ÚZEMNÍ PLÁN MĚSTA BRNA

Textová část Odůvodnění

Kapitola 18 Rozhodnutí o námitkách (včetně odůvodnění)

Svazek Nb54 *(bez osobních údajů)*

Námitka proti specifikaci výškové úrovně zástavby plochy W/v3 (OC Kavkaz) v návrhu ÚP města Brna

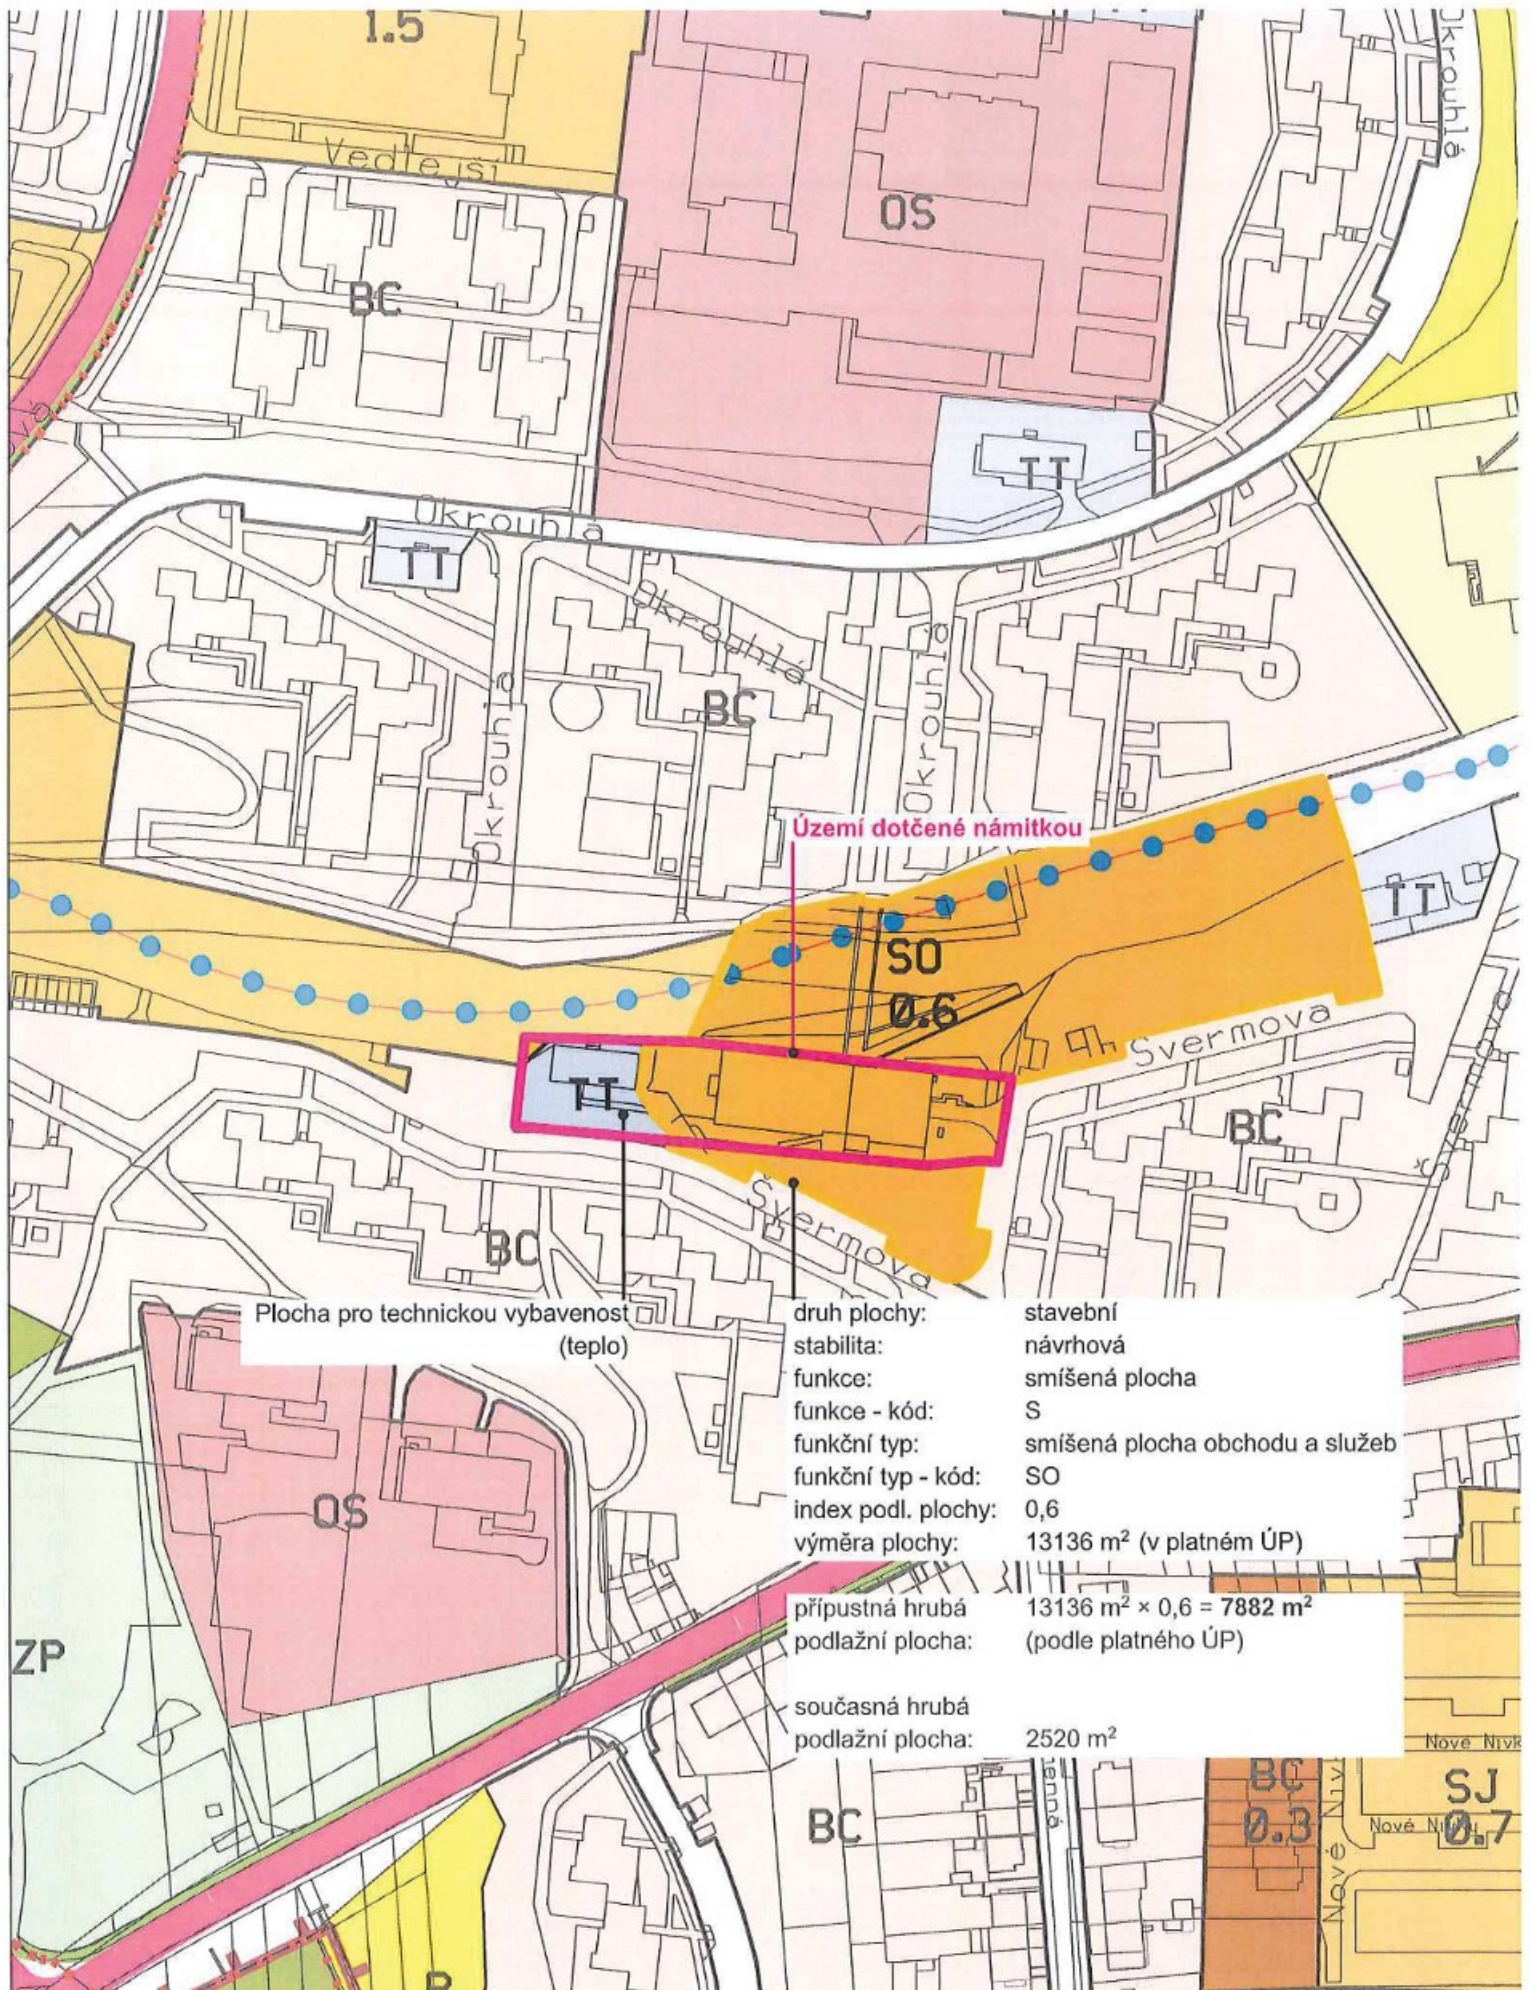
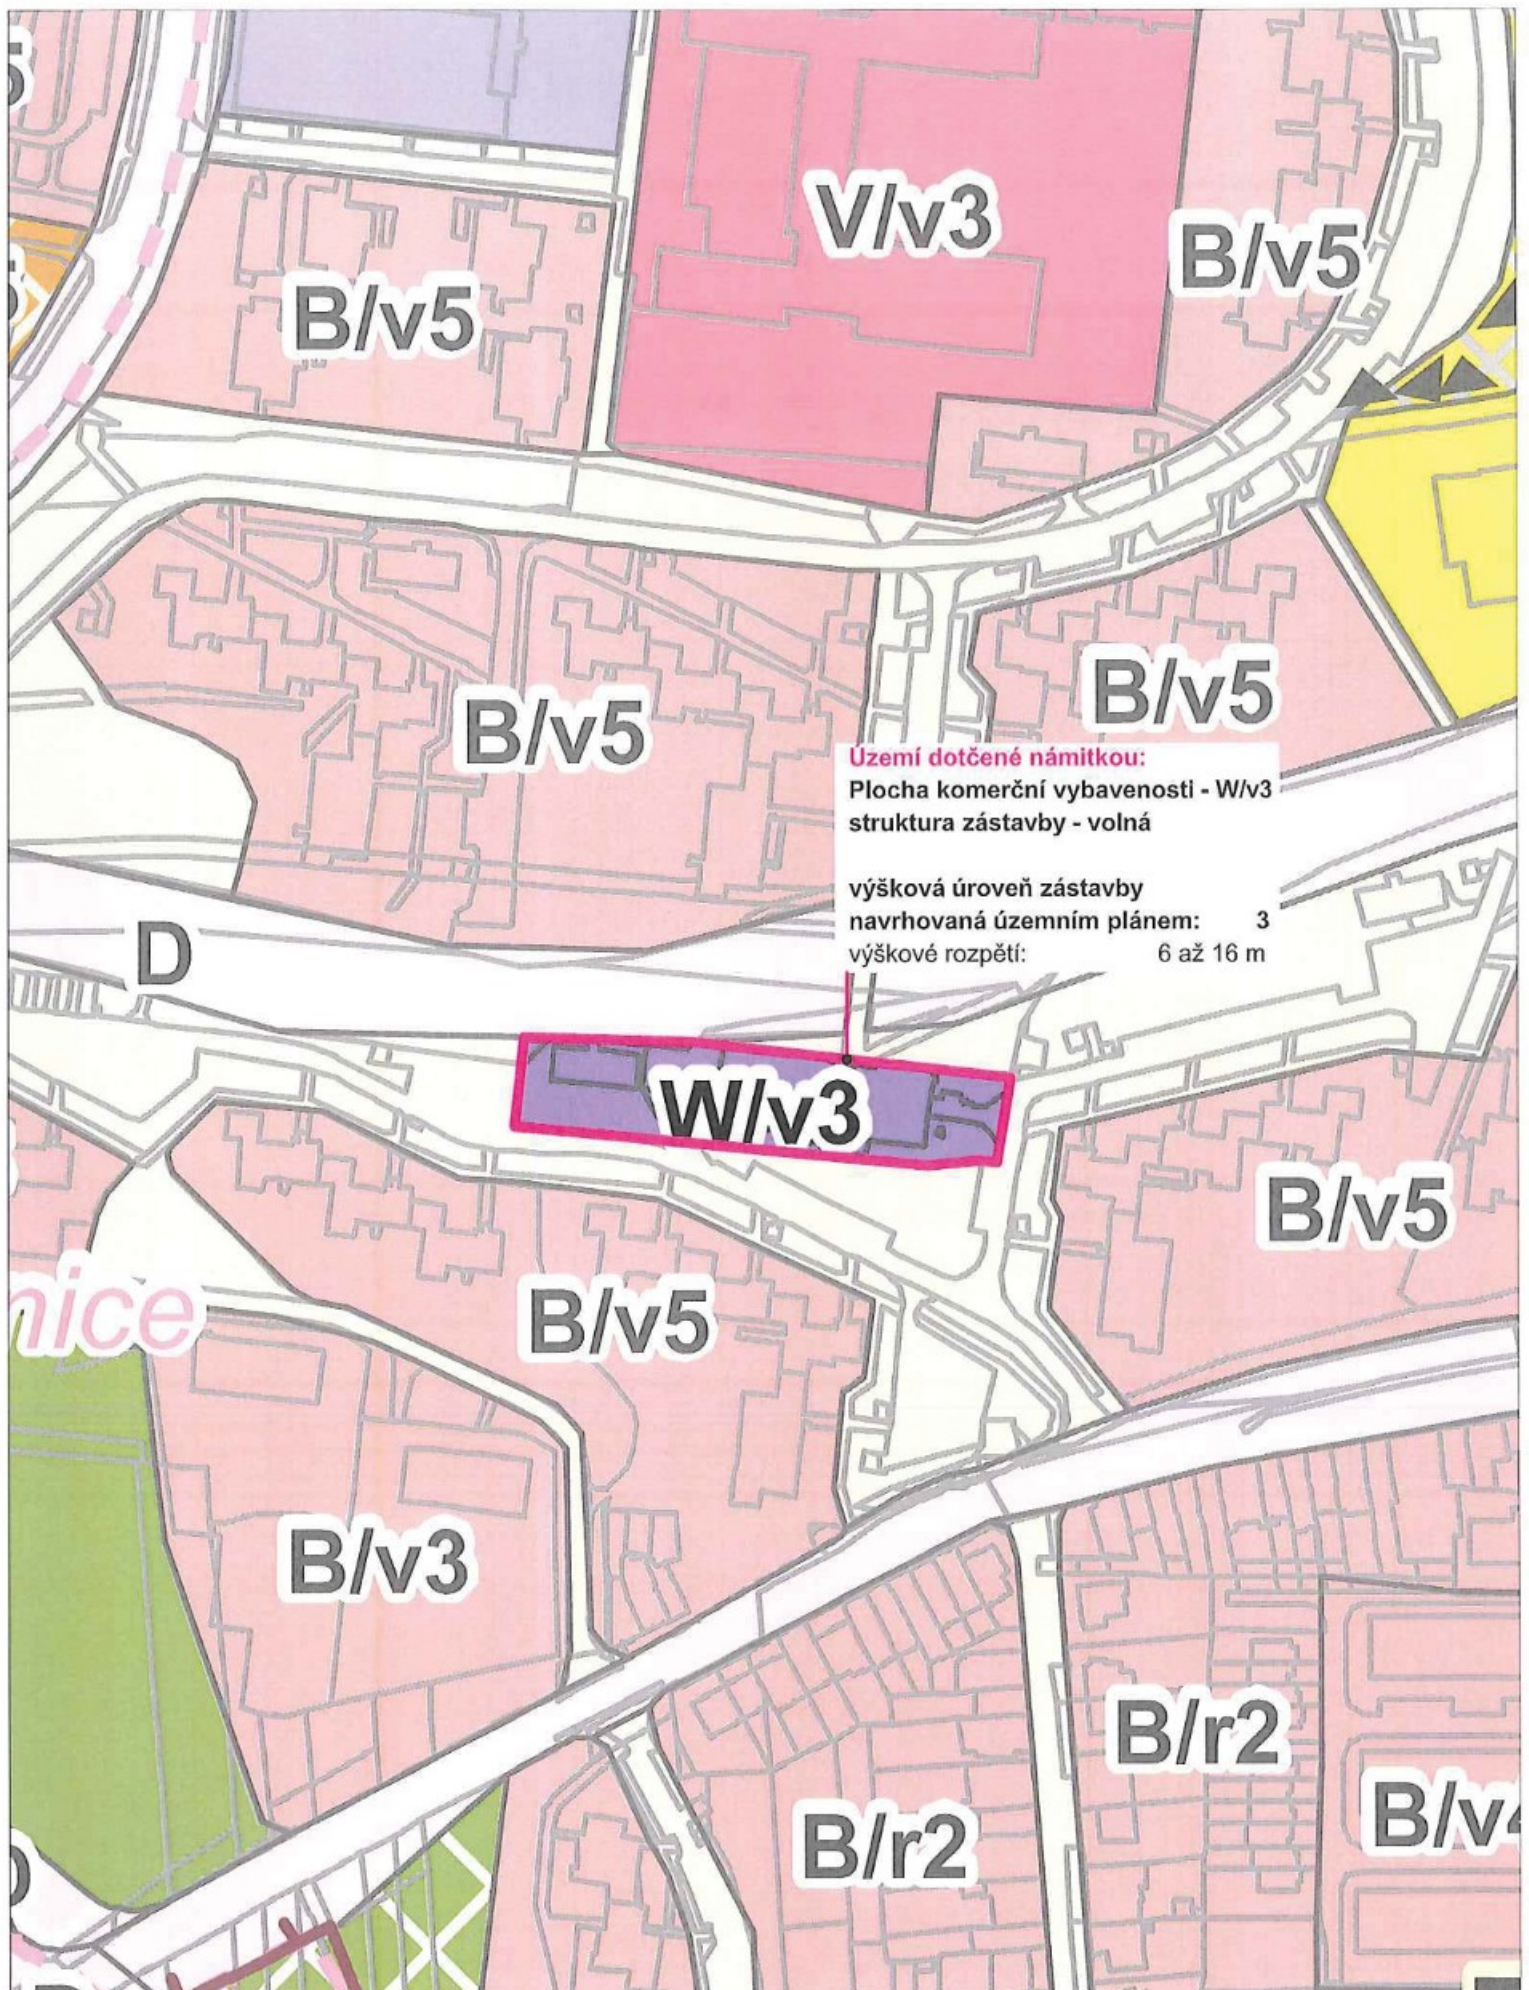
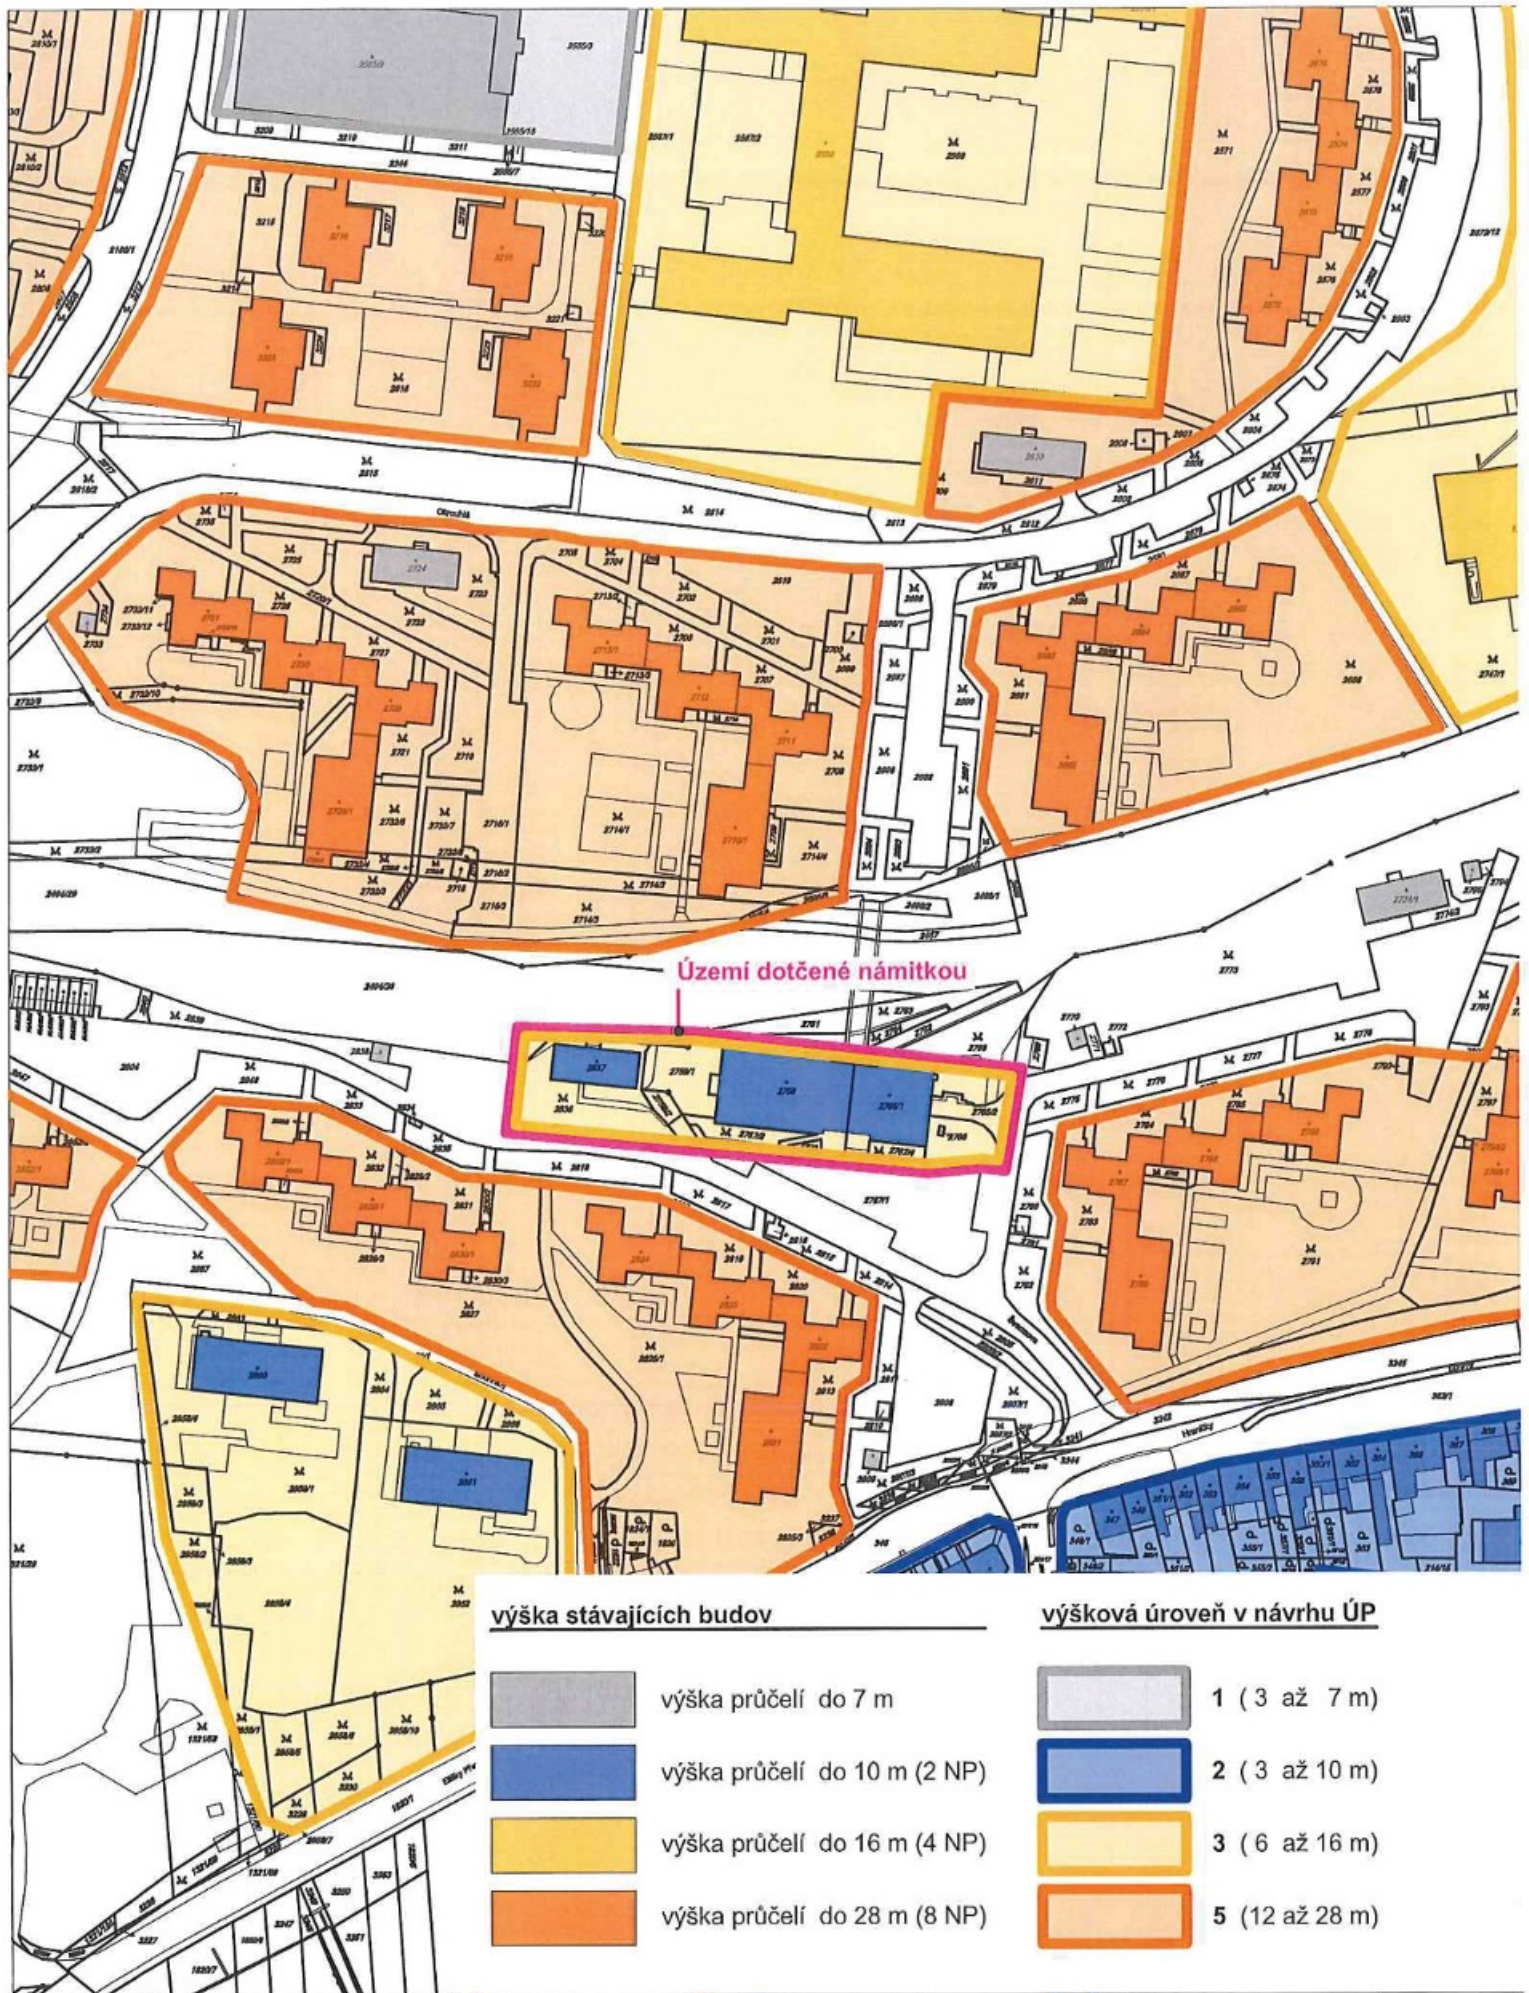
d. **v případě přiměřené kompenzace množství zeleně na okolních veřejných prostranstvích** Návrh ÚP nijak nekonkretizuje „přiměřenost“ kompenzace a dává tedy prostor pro arbitrární úvahy správního orgánu, které mohou vést k porušení principu rovnosti.

Důsledkem je, že požadavek na minimální plošné zastoupení zeleně na terénu je výše uvedenými výjimkami zcela vyprázdněn a neposkytuje ani stavebníkům, ani pracovníkům stavebního úřadu předvídatelné, nearbitrární a nediskriminační řešení, jak ke kompenzaci zeleně na terénu přistoupit. Lze

konstatovat, že navržený regulativ je ve stávajícím znění dysfunkční a je třeba jej zásadním způsobem přepracovat a konkretizovat způsoby kompenzace minimálního plošného zastoupení zeleně na terénu.

Námítka číslo 1 (zákres)

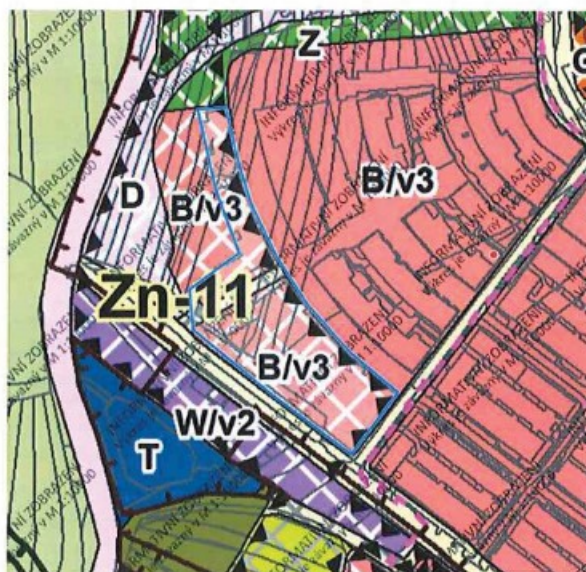
NÁMITKA / PŘIPOMÍNKA	
NÁZEV PROJEDNÁVANÉ ÚPD	Územní studie Červený kopec Výkresová část: B.5 Dopravní infrastruktura - situace
Identifikační údaje podatele	
Fyzická osoba/právnícká osoba	
Jméno, příjmení / Název společnosti	[REDAKCE]
Datum narození/ Identifikační číslo	[REDAKCE]
Adresa	[REDAKCE]
Jsem - nejsem ^{*)} občan města Brna	Jsem - nejsem ^{*)} vlastníkem pozemku/ů nebo stavby v ploše dotčené navrhovanou změnou Katastrální území Brno Bohunice, p. [REDAKCE]
Upřesnění obsahu námítky/připomínky	
<input type="checkbox"/> K textové části	<input type="checkbox"/> Ke grafické části <input checked="" type="checkbox"/> K procesu pořizování
Městská část	Bohunice
Katastrální území	Brno-Bohunice
Parcelní čísla pozemků (adresa, doplňující popis lokality)	Červený Kopec, ulice [REDAKCE]
Text námítky/připomínky včetně ZDŮVODNĚNÍ	Na základě konceptu nového územního plánu vznáším námitku a nesouhlas s vedením hlavní pěší trasy na p.č. 1473,1475,1476, v bodu B.5 Dopravní infrastruktura - situace:

Námítka číslo 1 (zákes)

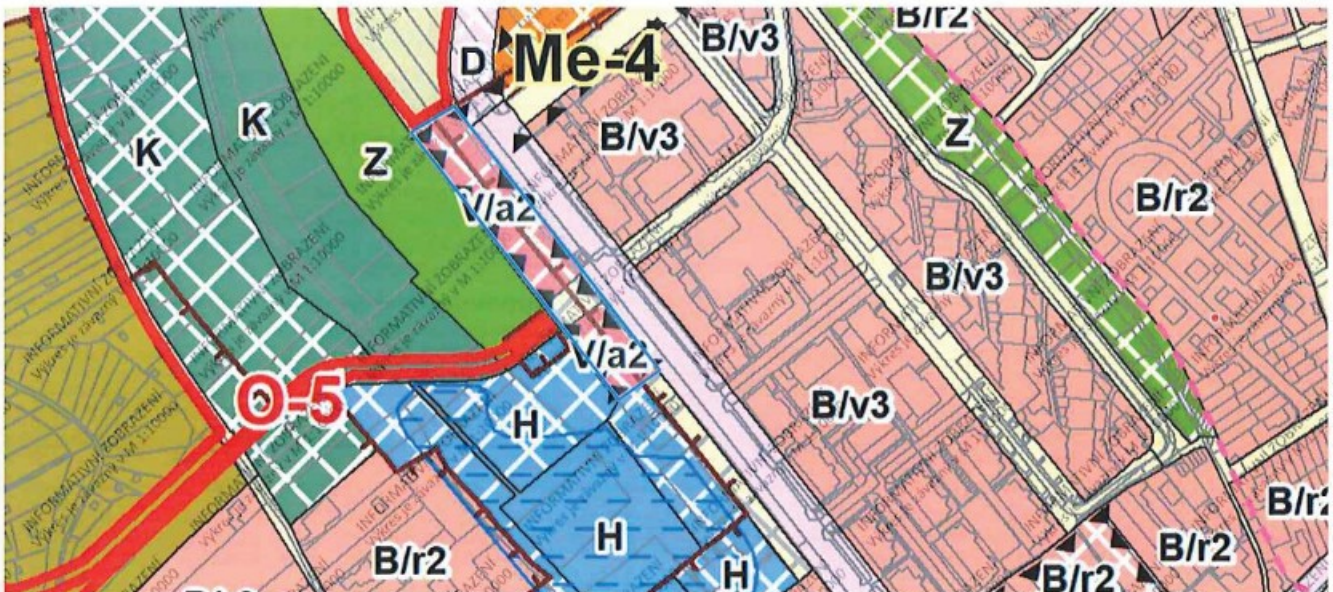
- Me - 4 V Újezdech - nesouhlasíme se zařazením do využití V/a2; pozemky navazují na bytové domy a jsou vhodné pro výstavbu objektů se smíšeným využitím, navrhuje se úpravu využití plochy na C/v3.
- pozemky p.č. 991/15, 991/16, k.ú. Medlánky

Námítka číslo 1 (zákres)

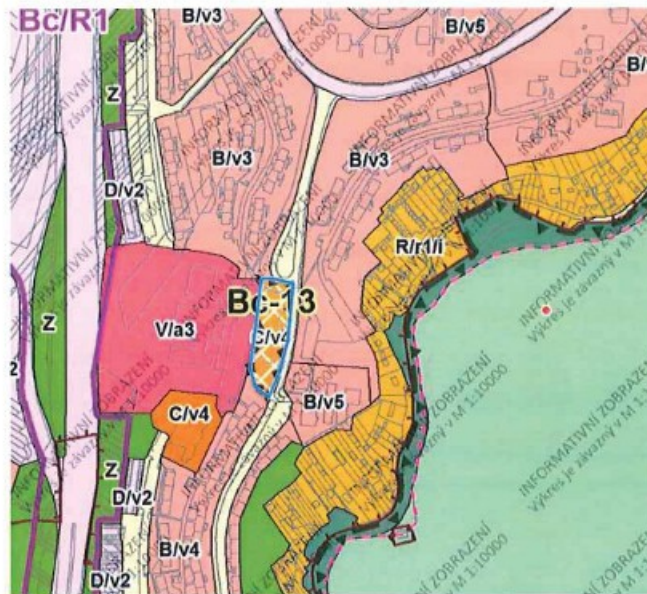
- na pozemky je vydáno pravomocné ÚR, již proběhl odkup pozemků od SMB, nesouhlasíme s umístěním do rozvojové lokality a s koeficientem C/v4 a žádáme o vyjmutí z rozvojové lokality a zachování využití plochy dle stávajícího ÚP
- pozemky p.č. 1142/301, 1142/302, 1142/303, 1142/304, 1142/306, 5881, 6425/2, 6426/2, 6434/2, k.ú. Bystrc
